Dati rilevati da FEA
sulle misure in continuo delle emissioni del
Termovalorizzatore

elaborazioni
ARPA Servizio Territoriale

periodo 16-30 settembre 2006

Figura 7: media semioraria CO

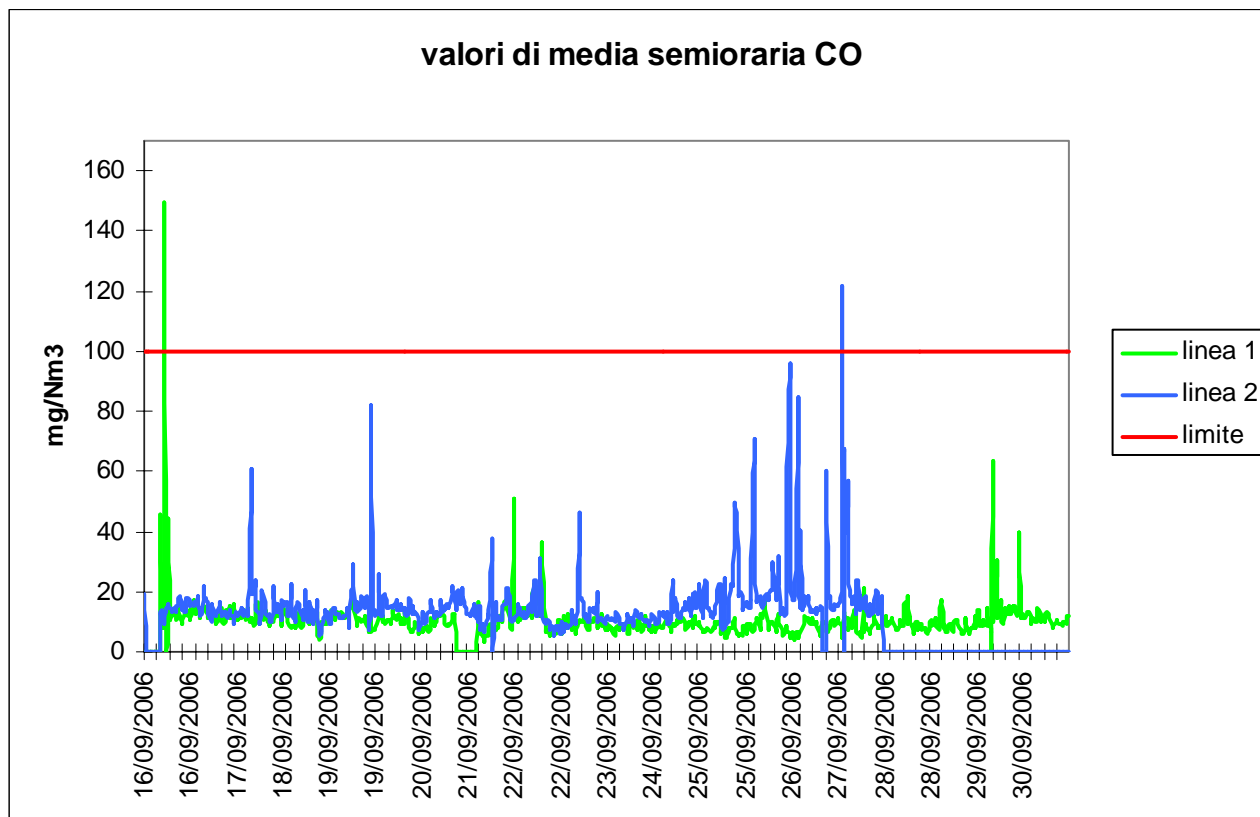
In data 16/09/2006 nel corso della 17^a semiora di funzionamento, si è verificato sulla linea 1 un superamento della media semioraria per il parametro CO (ossido di carbonio) a causa di un intasamento del canale di carico del rifiuto che ha determinato una diminuzione nell'alimentazione del forno.

- abbassamento della temperatura di combustione, fattore che già determina normalmente un incremento di CO nei fumi.
- inefficace distribuzione dell'aria di combustione con arricchimento anomalo di ossigeno nei fumi e conseguente sovrastima del valore normalizzato.

In data 27/09/2006 nel corso della 16^a semiora di funzionamento, si è verificato sulla linea 2 un superamento della media semioraria per il parametro CO (ossido di carbonio) a causa di problemi di combustione del bruciatore denox per alta pressione differenziale dei moduli dello stesso.

Si precisa che, secondo quanto previsto dal recente D.Lgs. 133/05, il superamento è sanzionabile se, a seguito di superamento della media semioraria (100 mg/Nm^3) nell'arco delle 24 ore più del 5% delle misure valide (medie su 10 minuti), supera il valore di 150 mg/Nm^3 .

Nei casi di cui sopra, la situazione è regolare perché pur essendo stato superato il limite di 100 mg/Nm^3 , non è stata superata la soglia del 5% per le misure valide (medie su 10 minuti), maggiori di 150 mg/Nm^3 . Le medie su 10 minuti inferiori a 150 mg/Nm^3 sono state pari al 99,0% nel primo caso e pari al 98,5% nel secondo caso.

Per cui la situazione sopra descritta è conforme alla normativa.

Gli interventi per il ripristino delle normali condizioni operative sono stati prontamente eseguiti dall'assistenza tecnica. L'alimentazione dei rifiuti è stata fermata per una mezz'ora in entrambi i casi.

Il valore di media semioraria è rientrato nel limite a partire dalla 19^a semiora nel primo caso e dalla 18^a semiora nel secondo caso.
